BOB im Rat		Drucksache Nr. A/16/5306-01	Termin 03.12.2019	Bezirksvertretung Osterfeld		
<u>Antragsvorlage</u>				öffentlich		
Termin	Gremium			Vorlage zur*	Ergebnis	Beschluss- kontrolle*
03.12.2019	Bezirksvertretung Osterfeld			B

Antrag der BOB-Fraktion in der Bezirksvertretung Osterfeld gem. § 4 der Geschäftsordnung für den Rat der Stadt Oberhausen - "Markierungsarbeiten zur Radwegführung auf der Teutoburger Straße" hier: Einstellung der Markierungsarbeiten

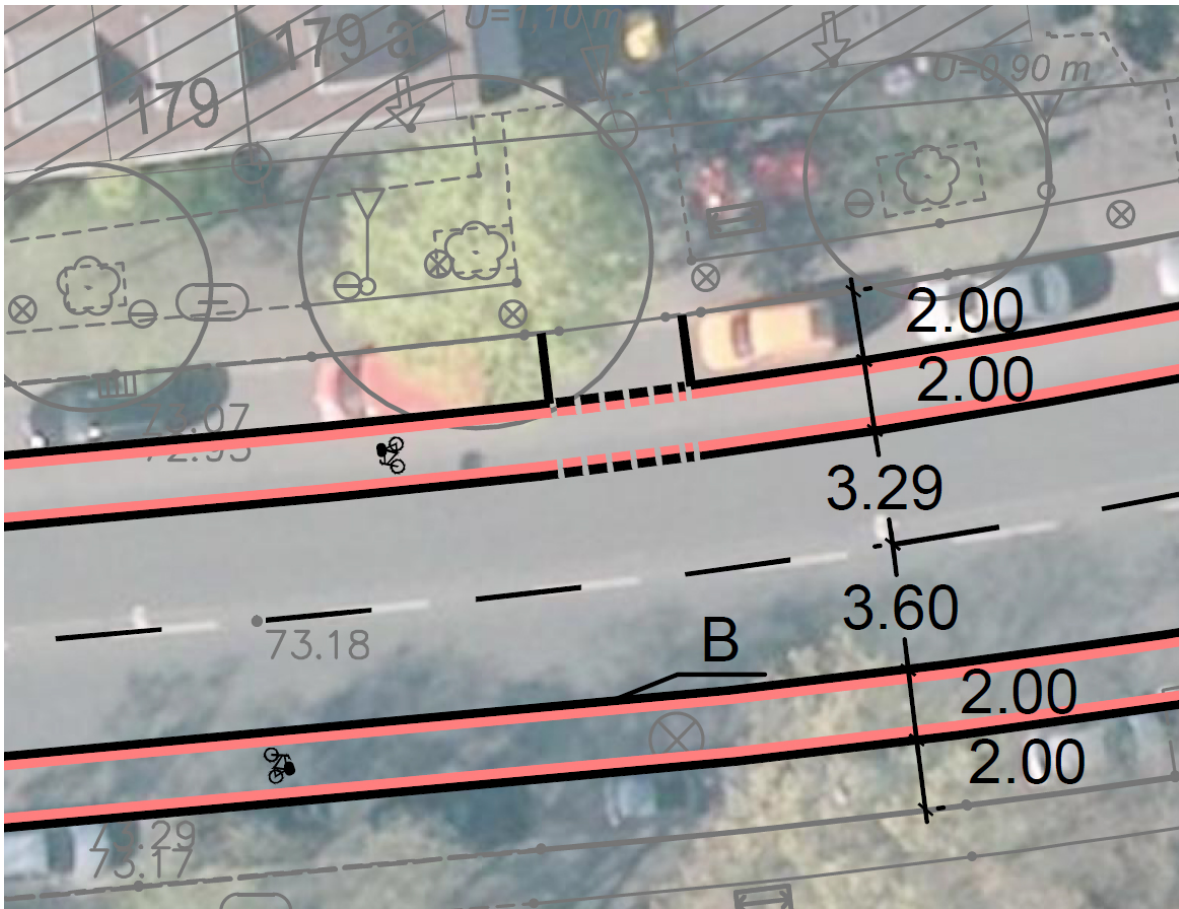
- die zu geringe Breite der Längs-Parkstreifen,
- den fehlenden Sicherheitstrennstreifen zwischen Längs-Parkstreifen und Radfahrstreifen,
- den fehlenden Sicherheitstrennstreifen zwischen Radfahrstreifen und Fahrbahn,
- den zu schmalen Radfahrstreifen,
- den zwangsläufigen Verstoß gegen ein „faktisches Überholverbot“ insbesondere im Bereich von Einmündungen und Linksabbiegerspuren und
- die fehlenden Linksabbiegerspuren des Radfahrstreifens an.

43
44 Auf der Entwurfsplanung Blatt 2 in Höhe der Tennishalle (Teutoburger Straße 170) ist z.B. der Längs-
45 Parkstreifen mit 2.00 m Breite dargestellt. Markiert wurde allerdings ein Längs-Parkstreifen von 1,75 m
46 Breite, so dass – wie auf dem übergebenen Foto zu entnehmen war – wesentliche Teile der parkenden
47 Fahrzeuge verkehrsgefährdend in den Radfahrstreifen hineinragen. Das schränkt selbstverständlich die
48 nutzbare Breite des Radfahrstreifens deutlich ein.
